DODATEK Č. 2 KE SMLOUVĚ O DÍLO

Smluvní strany se dohodly na uzavření dodatku č. 2 ke smlouvě o dílo ze dne 15. 10. 2013 na akci „Revitalizace infrastruktury, střešních pláštíků budov, spojovací haly, hygienického zázemí Nové posluchárny a hlavního vstupu Farmaceutické fakulty v HK“, v rámci dotačního projektu „Revitalizace infrastruktury na FaF UK v HK“, reg.č. CZ.1.05/4.1.00/11.0254, který doplňuje a mění smlouvu o dílo v níže uvedených přílohách, odstavcích a člancích:

"Revitalizace infrastruktury, střešních plášťů budov, spojovací haly, hygienického zázemí Nové posluchárny a hlavního vstupu Farmaceutické fakulty v HK"

Doplnění kabelových rozvodů - napájení chladících jednotek

Tento výkres je duševním majetkem firmy KASTT spol. s r.o.
 Použití může být jen se souhlasem nebo podle přílohy
 daných této firmou.
 Změny budou sříženo srozuměním.

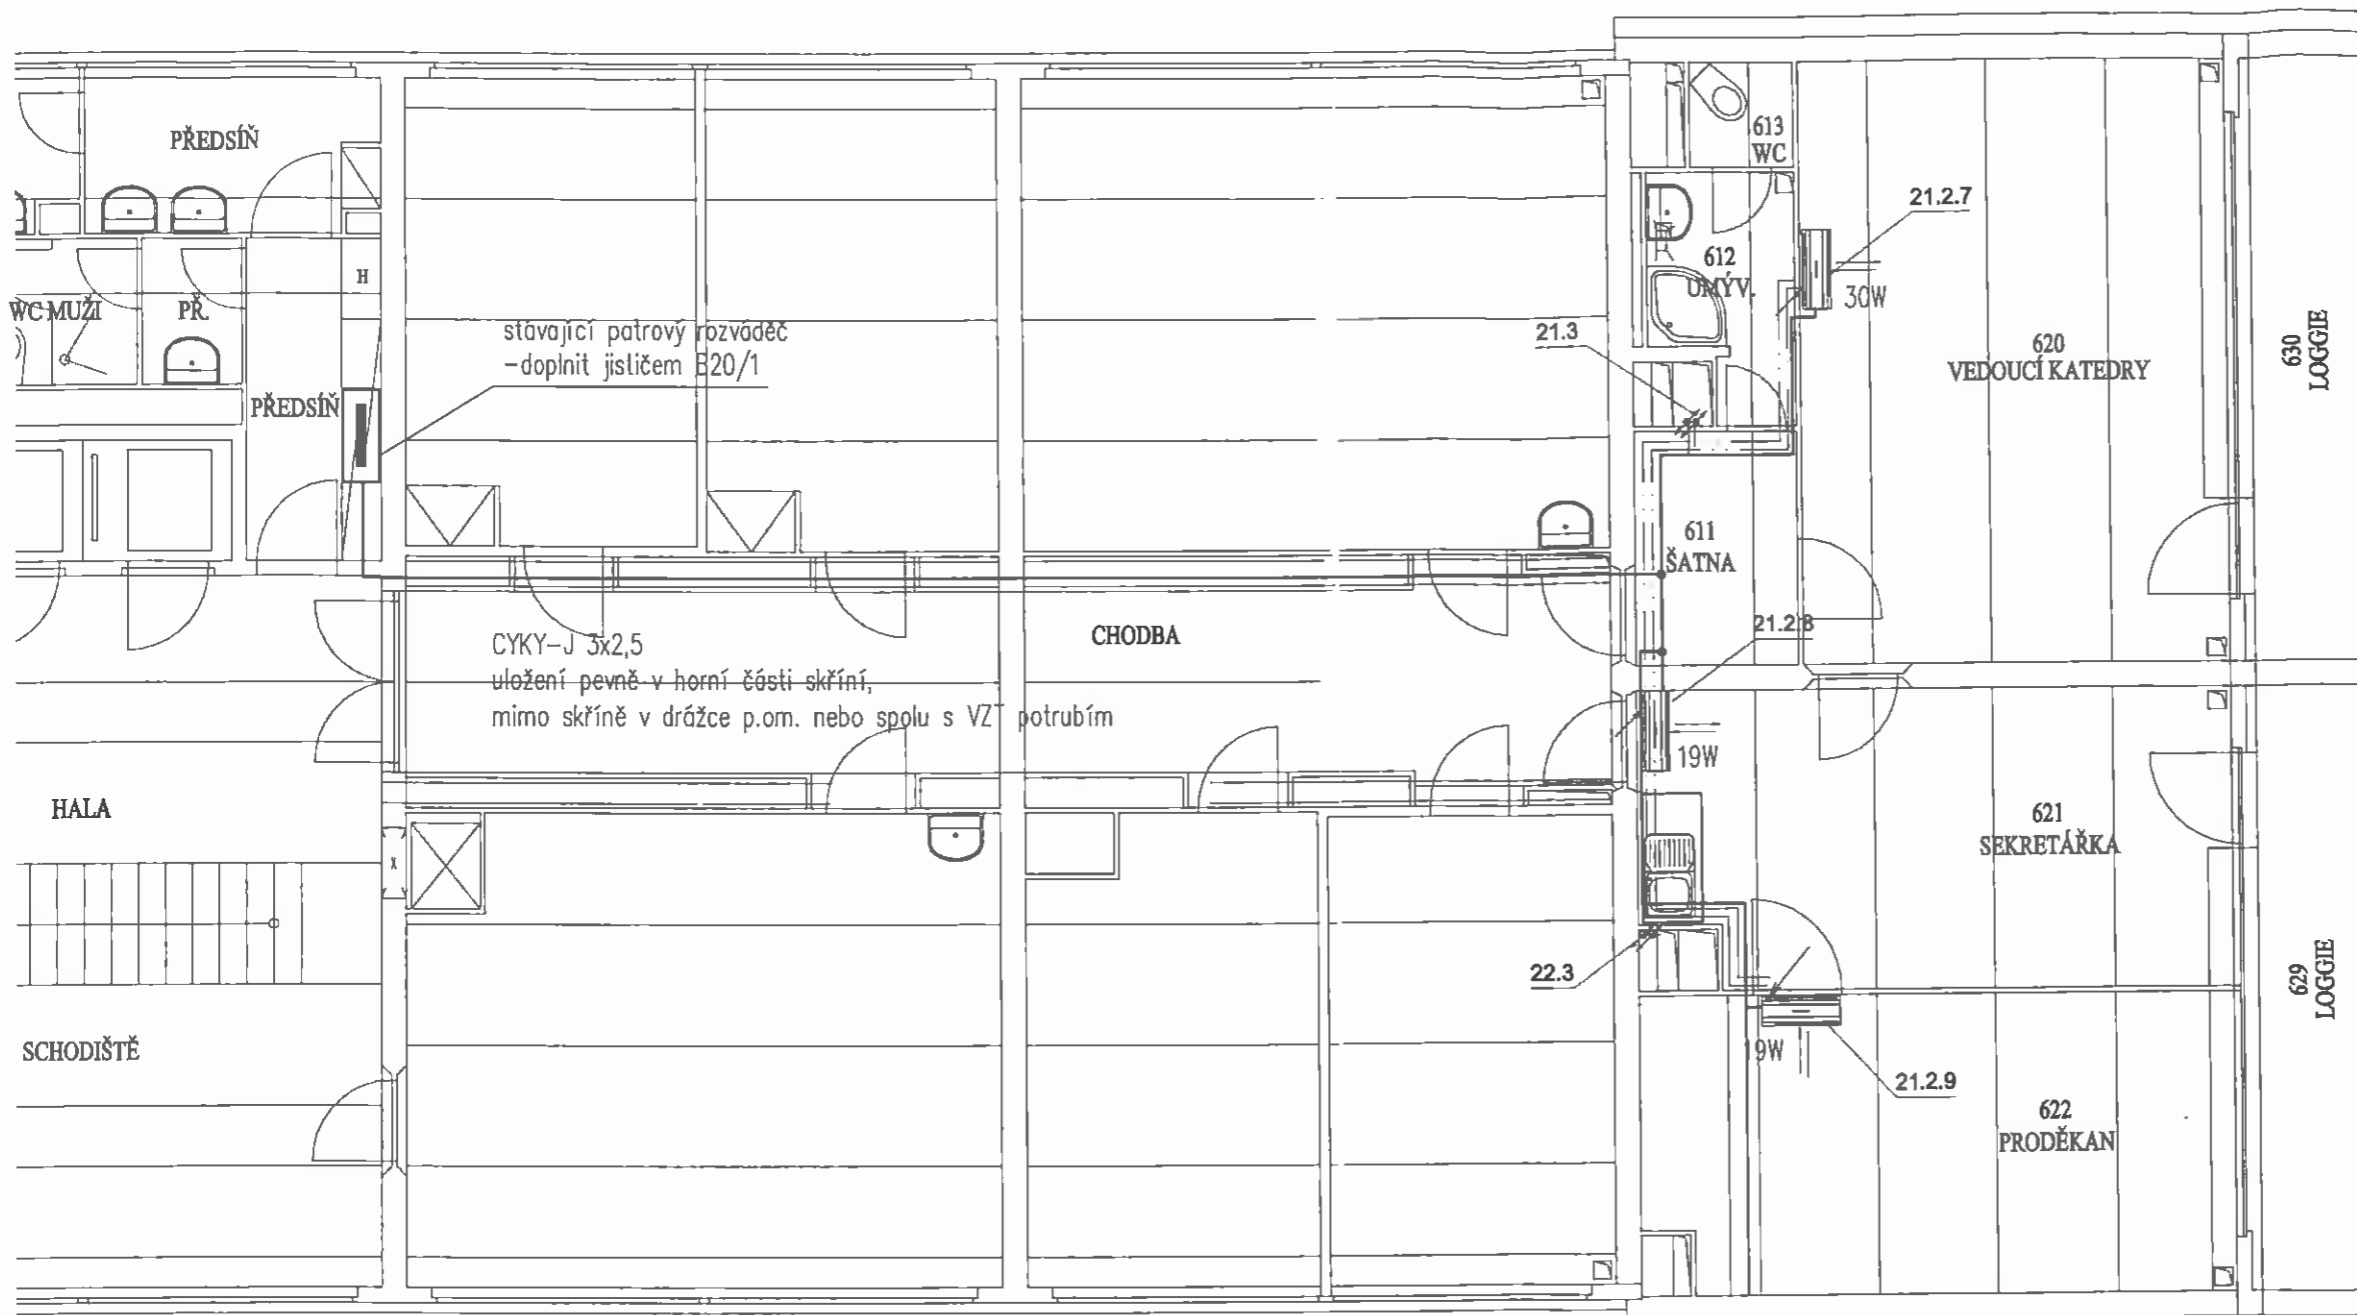
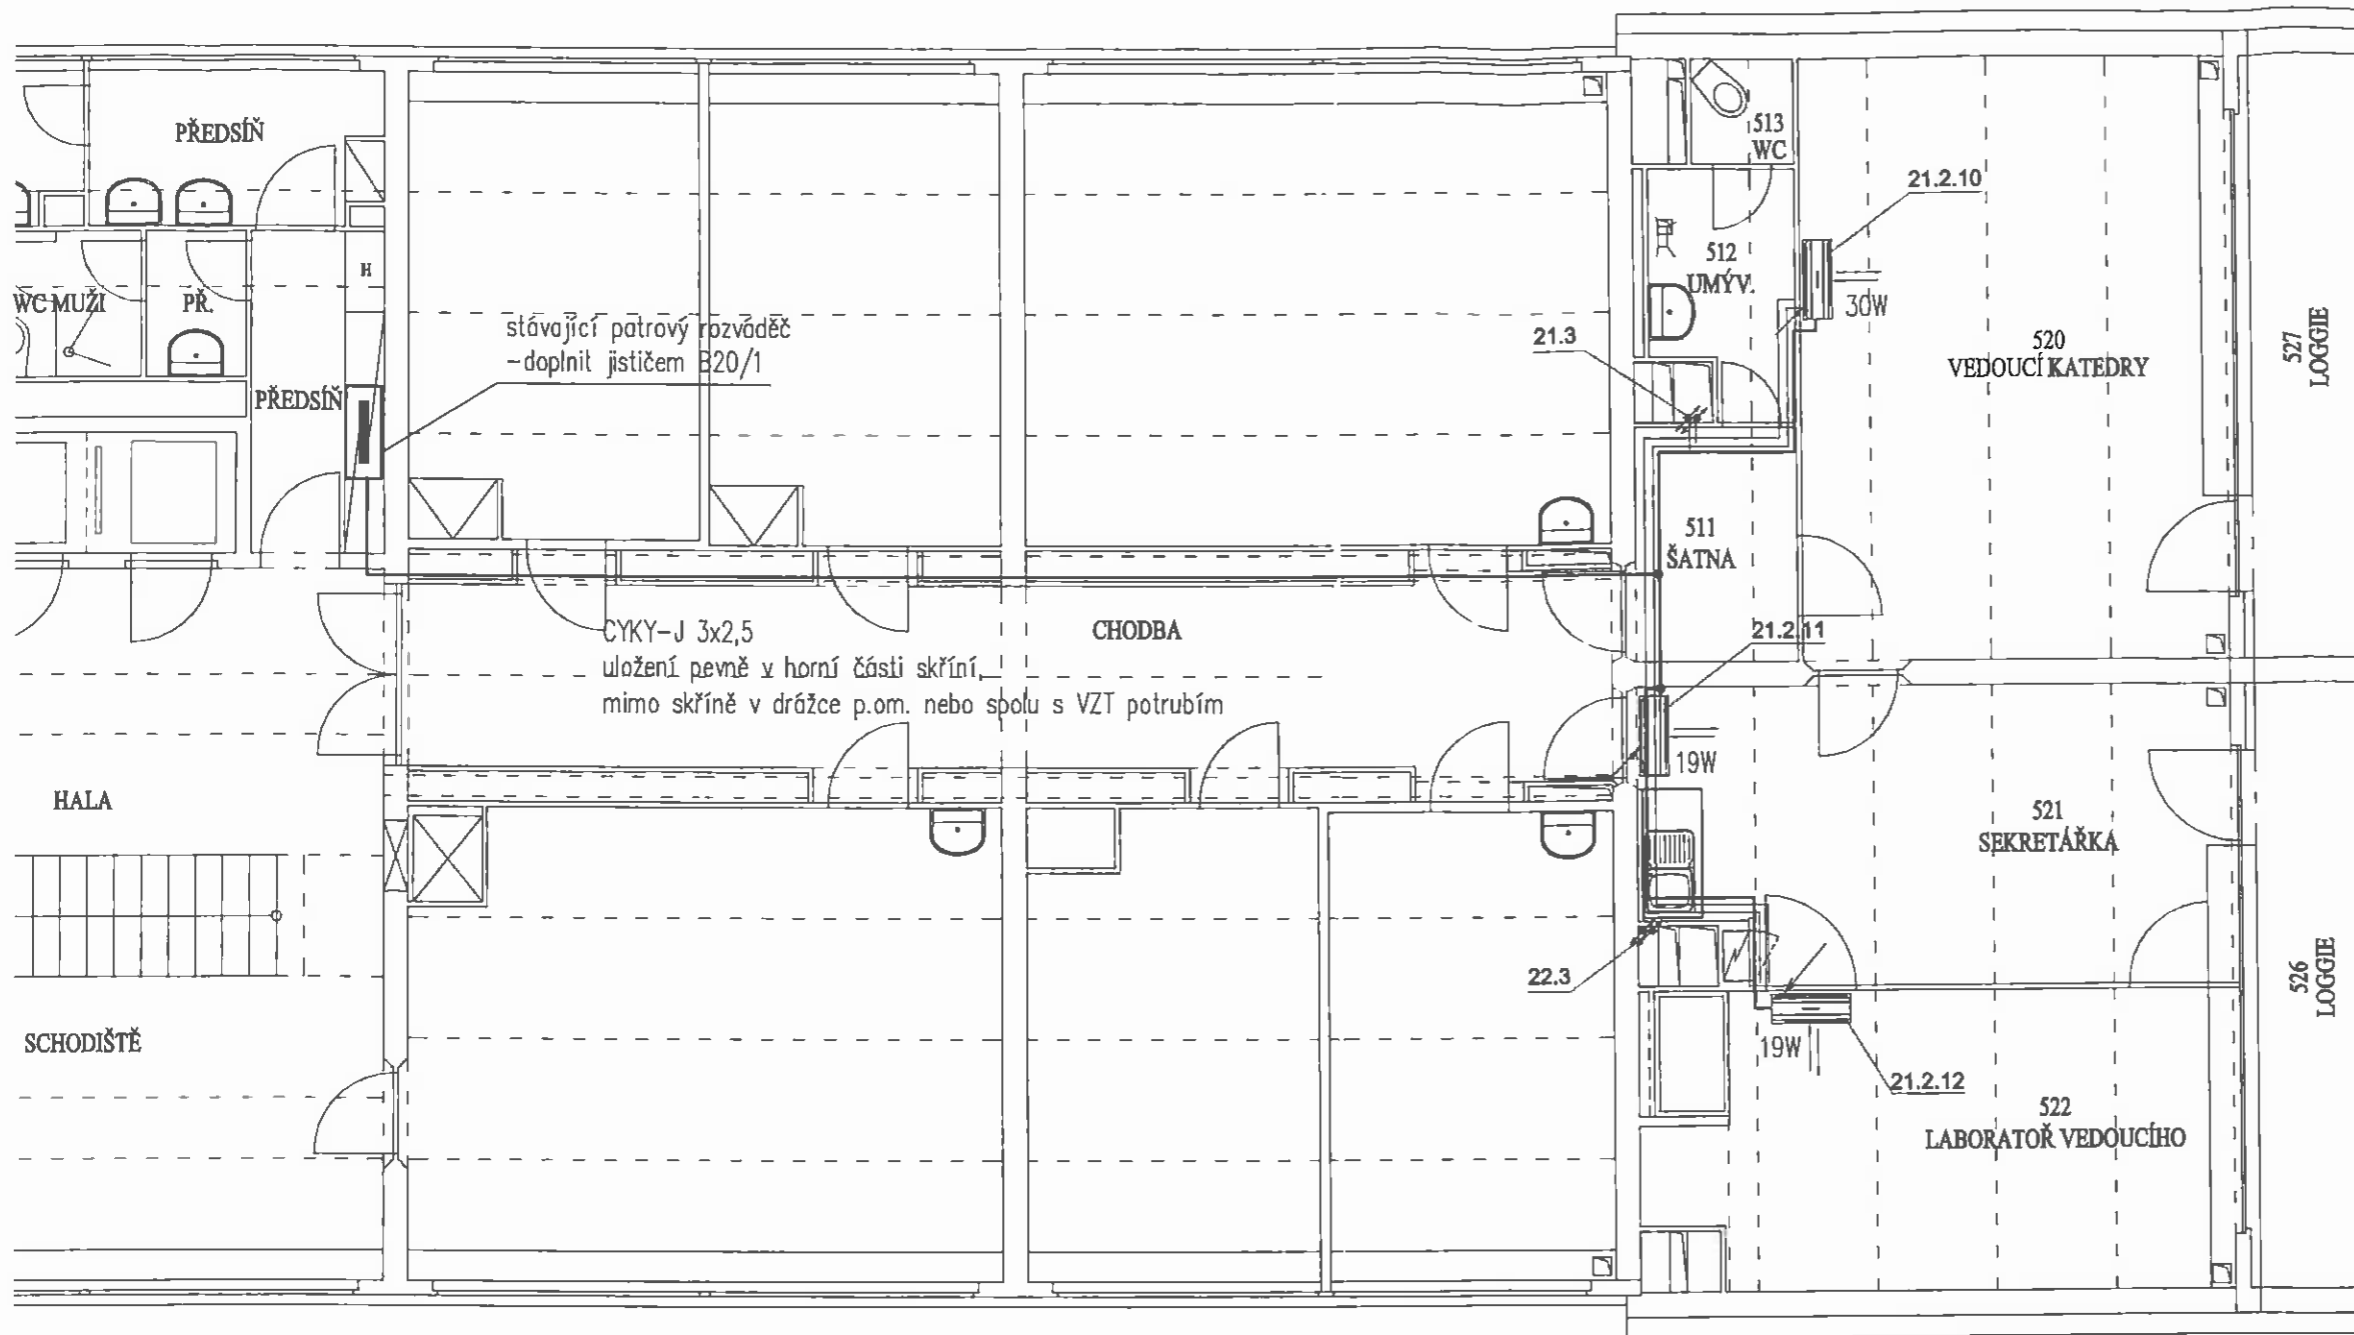
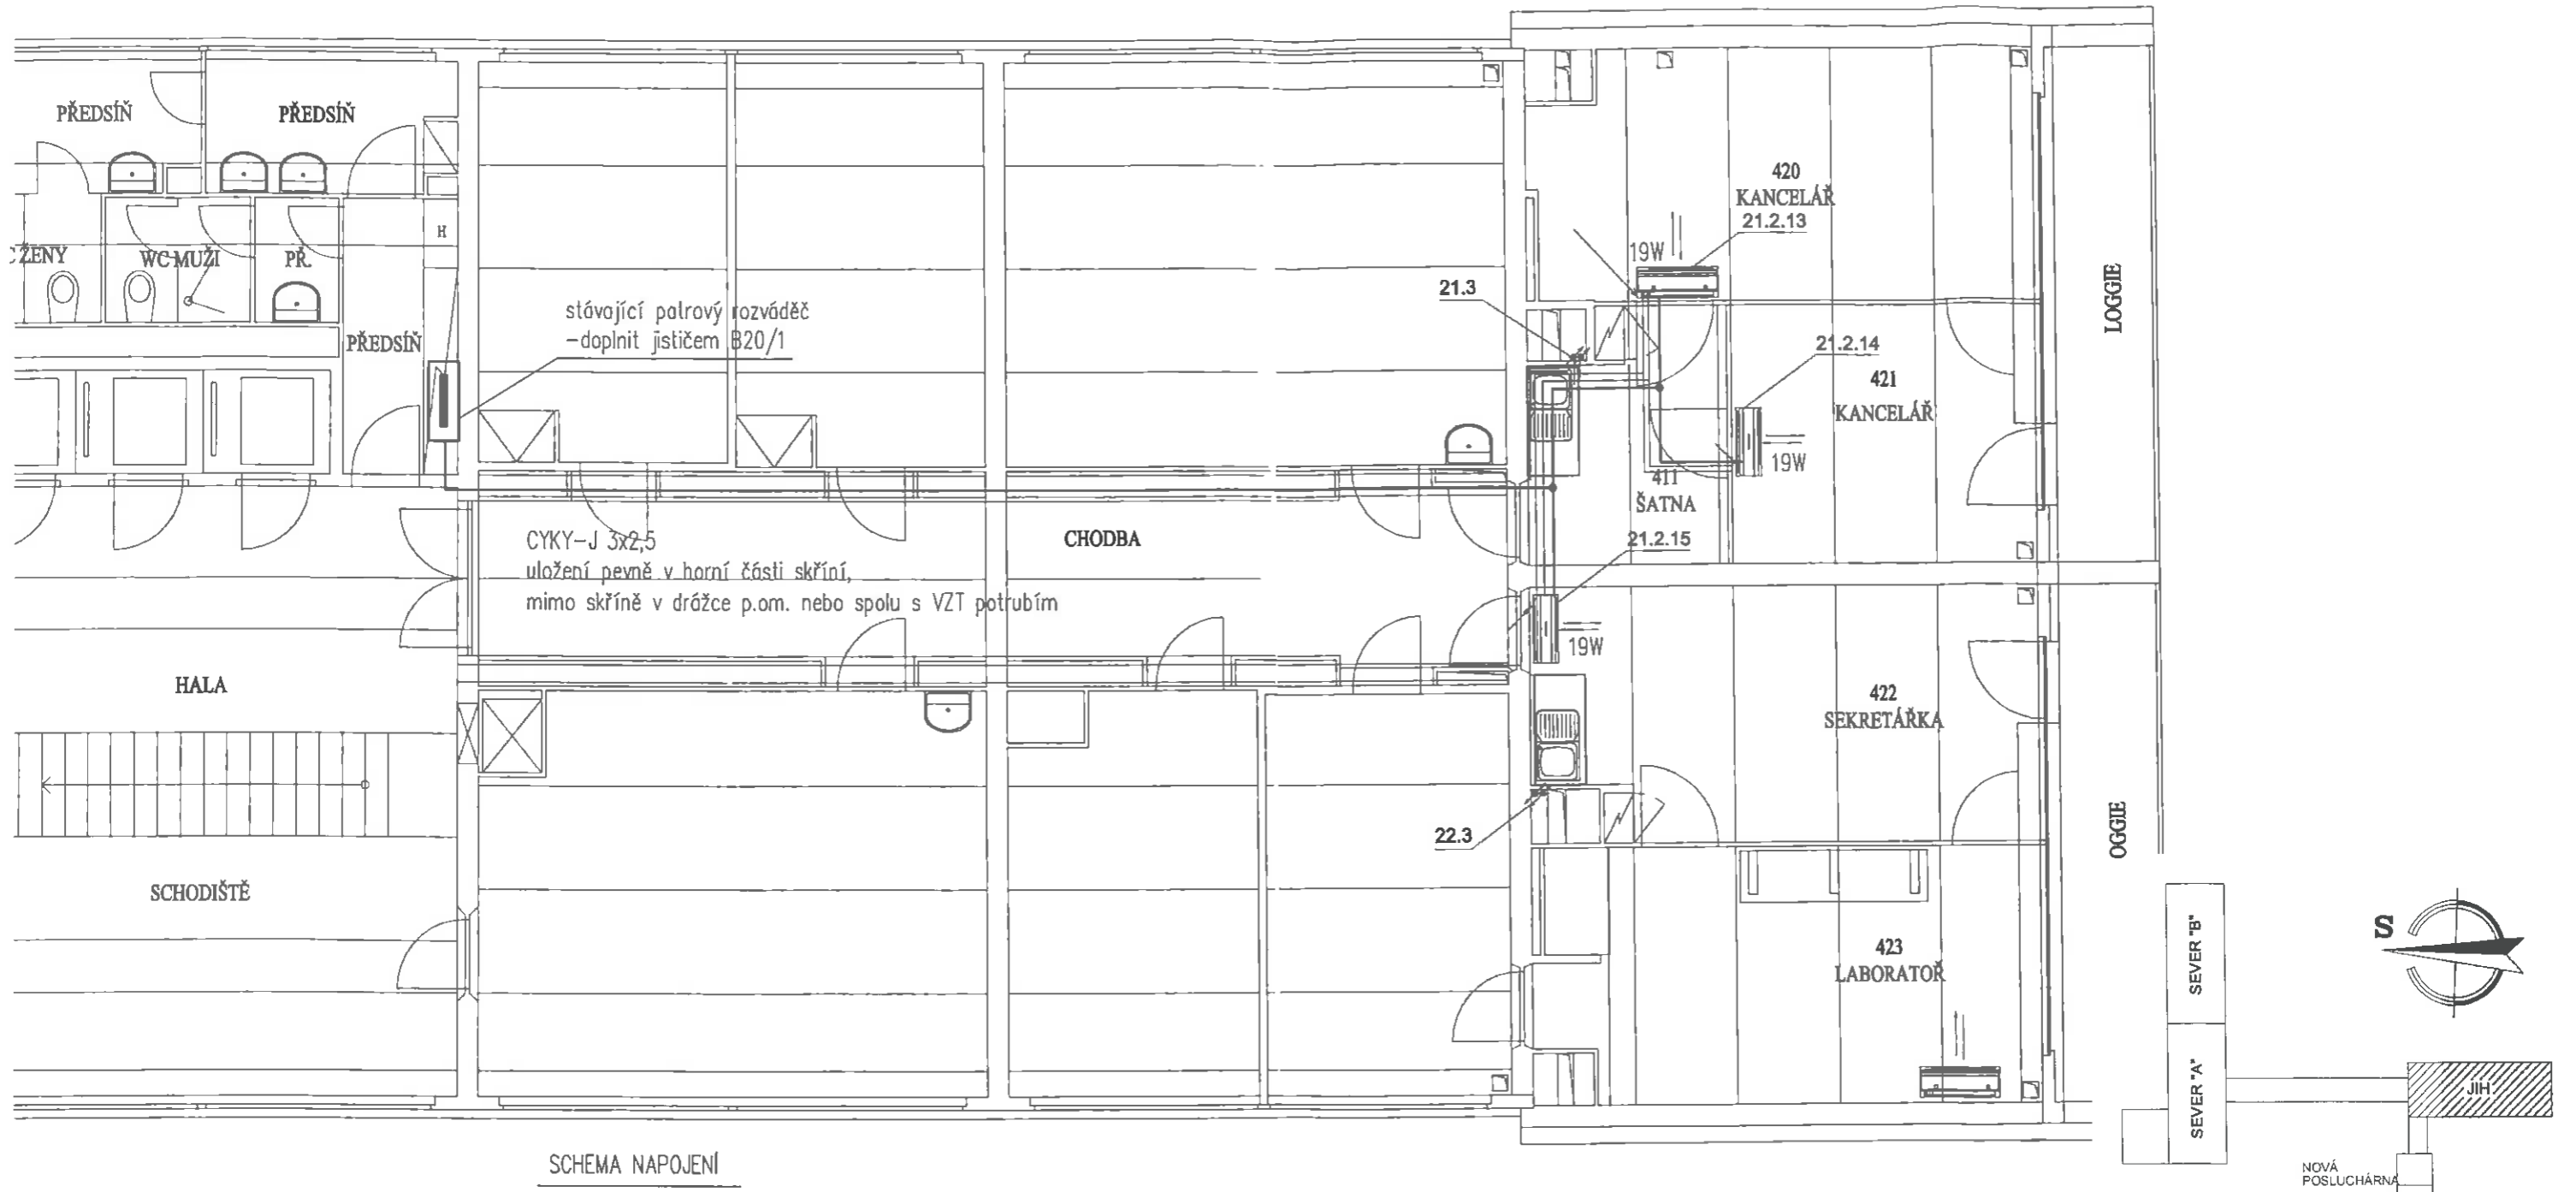
Vnitřní jednotky chlazení "VRV" v 2. až 9.n.p. budou napojeny vývody ze stávajících patrových rozváděčů umístěných v každém patře v chodbě na toalety. Do každého příslušného patrového rozváděče se osadí jistič char.C, kabel pro napájení VRV bude ukončen v nejbližším místě pro cca 3 jednotky v univerzální krabici a z této krabice se samostatně dopojí jednotky VRV. Kabely jsou od rozvaděče k VRV jednotkám vedeny v chrániče v horním prostoru chodbových vestavěných skříní a v souběhu s rozvody chlazení.

Napojení VRV jednotek do stávajících rozvodů není možné provést v každé místnosti, kde bude jednotka instalována.

Z důvodu přehlednosti je zvoleno provést samostatné napájení VRV jednotek z jednotlivých patrových rozváděčů.

Vnitřní jednotky „VRV“ v 2. až 9.n.p. budou napojeny vývody ze stávajících patrových rozváděčů.

Pro napojení vývodů budou do rozváděčů nainstalovány jističe C10/1, viz výkresová část.

Napojení jednotek se provede kabelem CYKY-J 3x2,5 ukončení v univerzální krabici, odkud budou napojovány jednotlivé VRV jednotky.
